女川原子力発電所2号炉
中央制御室について
(審査会合コメント回答)

平成30年6月12日
東北電力株式会社

1. 審査会合での指摘事項(一覧) (1/1)

図1-1 中央制御室における外部状況の把握イメージ

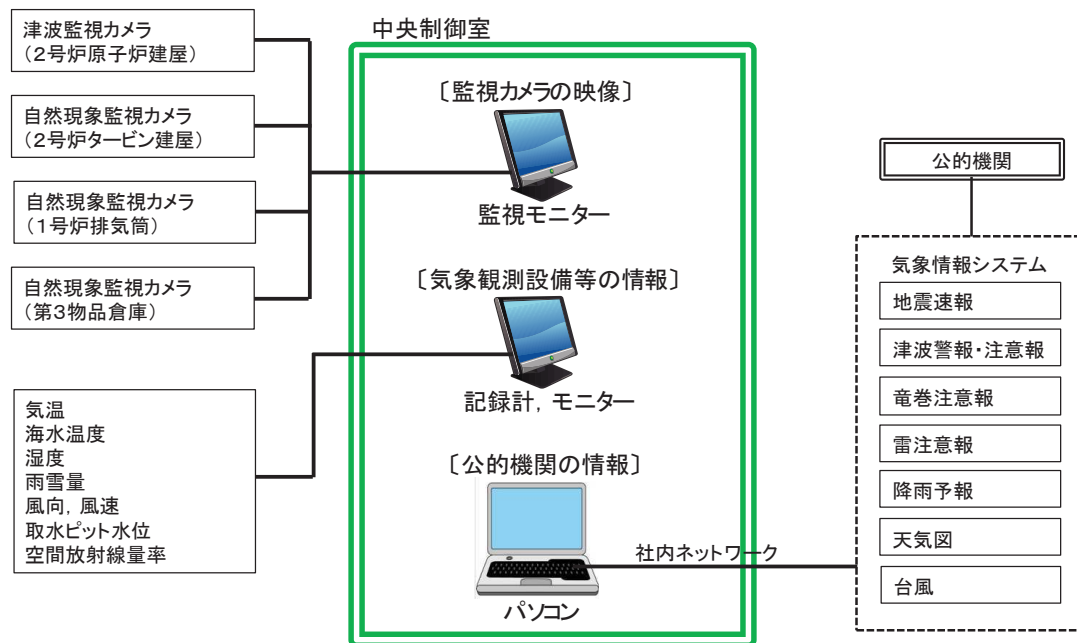
- ・監視カメラが使えない時の代替設備及び措置(運転員による確認)を明確に説明すること。
(濃霧等により、監視カメラで外部状況が見づらい場合の代替設備及び措置(運転員による確認)を明確に説明すること。)

- ・監視カメラ以外で中央制御室にて監視可能なパラメータ(気温等)を監視することで外部状況の把握に努めつつ、気象等に関する公的機関からの情報も参考とし、原子炉施設に影響を及ぼす可能性がある自然現象等を把握する。

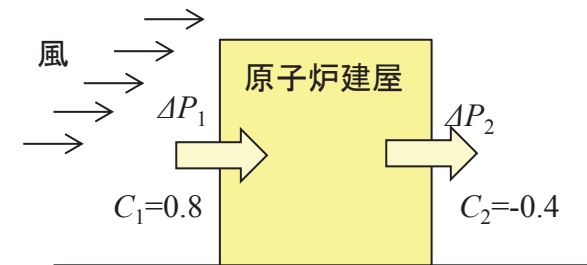
- 被ばく評価を通して、格納容器貫通孔のDF等の評価条件に関して最確条件による中央制御室の居住性を示すこと。
また、不確かさについても合わせて整理すること。

(2) 原子炉建屋の換気率

原子炉建屋の換気率については、発電所における気象観測結果を踏まえ、建築学便覧における建屋の換気率の評価方法を適用し、最確値を決定していく。
